## 工程指示 / 要求簡箋(E.I.)

工程指示編號：EI / 4362 / 22 修改版次：B

工程編號：J857 工程名稱：啟德 6552

工程項目：提升推拉門, FD 門, UP 趟門 - VMU 廠用鐵件

名稱	鐵件組裝圖	制圖	WYY	2022-02-09	修改	A		
材料	詳見加工圖	復核			日期	2022.2.16		
顏色	熱浸鍍鋅	批准			圖號	J857-VMU-TJ01

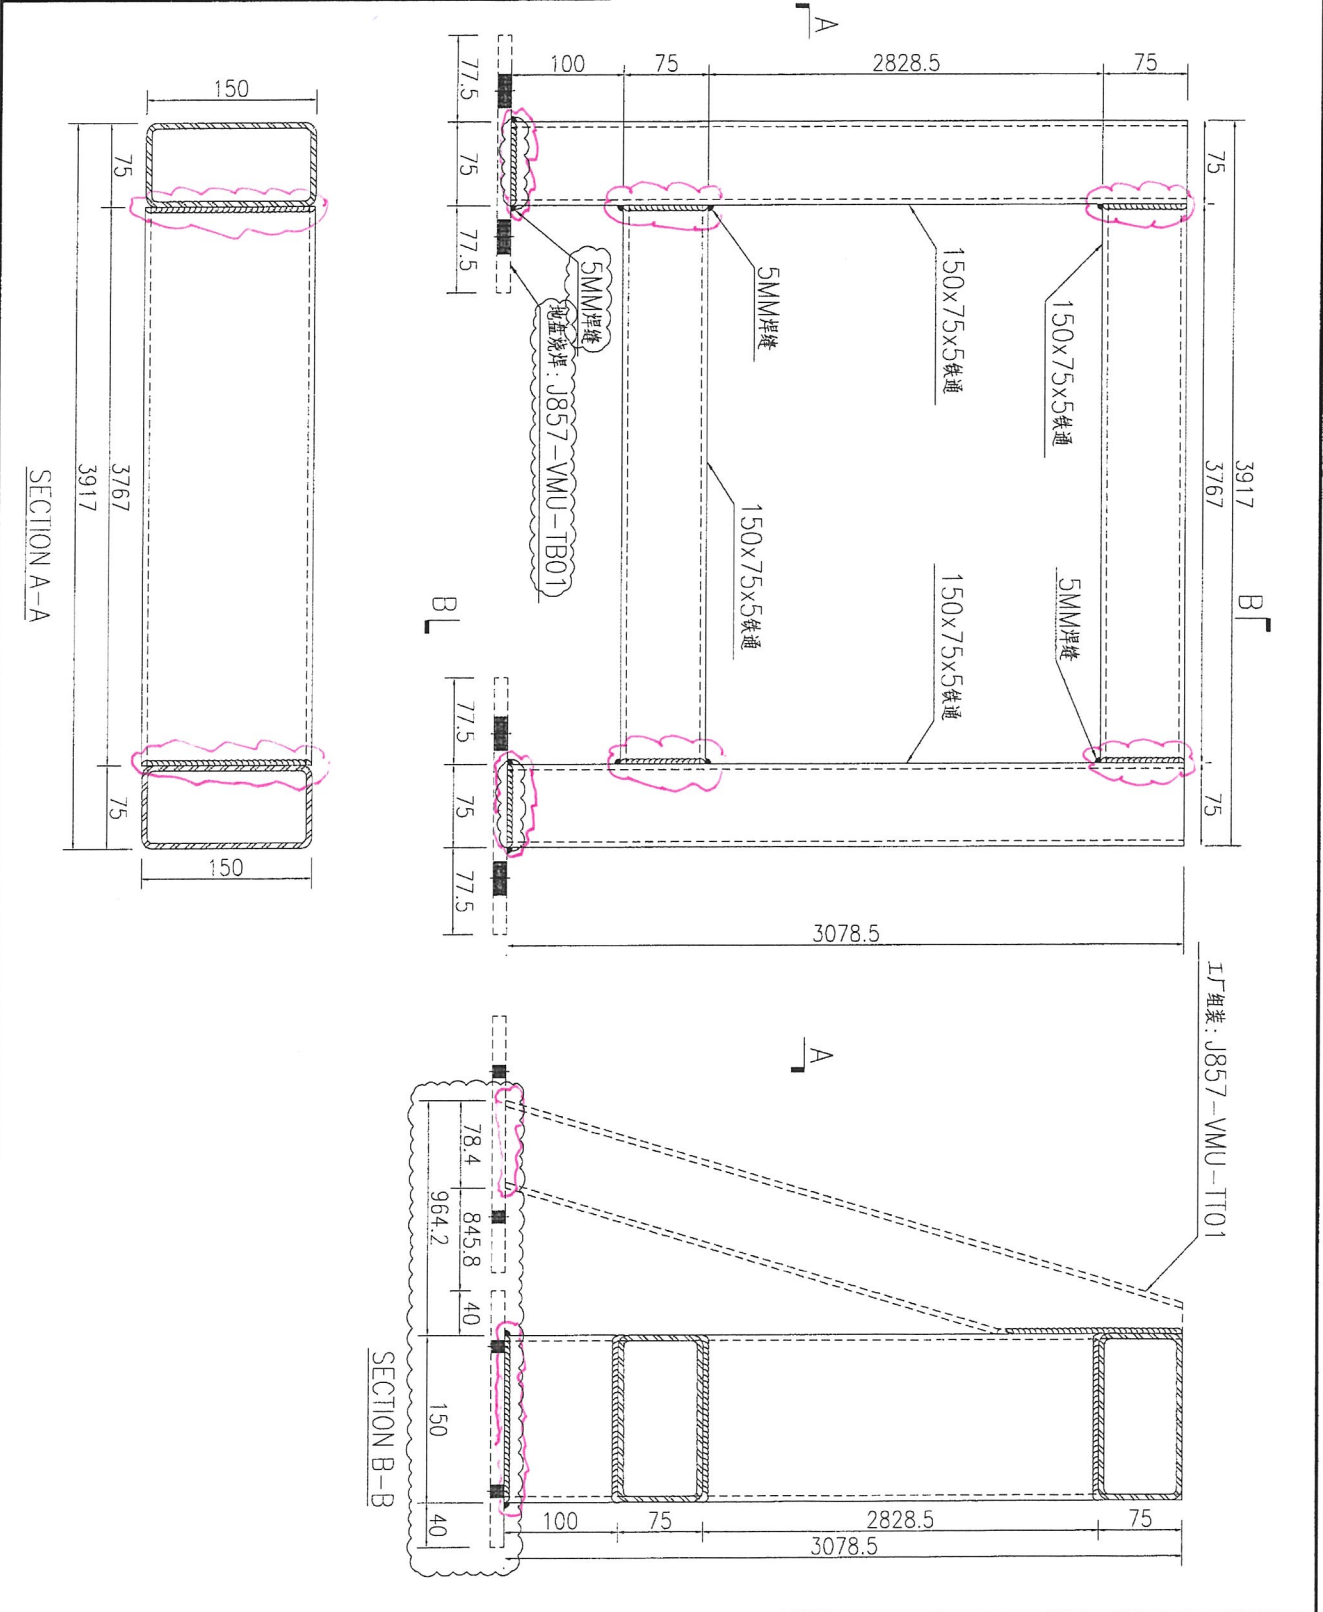
根據鐵廠今日微信提問(鐵件超長裝不了車)，  
請見附件修改圖紙(紅色圈位置改為地盤燒焊)，鐵廠已同意。  
(完成後送香港，地址另行通知。)

@CX @Ming 这款铁件超长装不了车

宽度超了

@阿龙 下圖紅色位置地盤燒焊，送貨地址另行通知。
